改善箇所説明図

サンバイザーのバニティミラーランプ配線	
不具合品	対策品

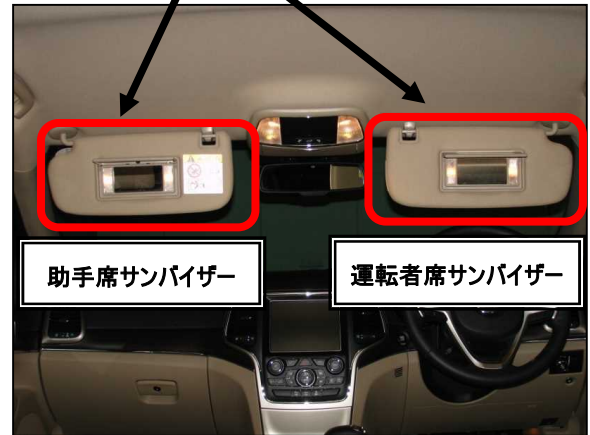
基準不適合発生箇所

サンバイザーに関わる整備作業時において、作業要領書に基づく指示が不適切なため、バニティミラーランプの配線がボディパネルと接触し、損傷することがある。そのため、当該配線が短絡して発熱し、最悪の場合、火災に至るおそれがある。

全車両、サンバイザーを対策品に交換し、バニティミラーランプ配線が接触するおそれのあるボディパネル部に保護テープを張付ける。

識別 : 左側後部ドアロック・ストライカー下部固定ボルト頭部に黄色ペイントを塗布する。
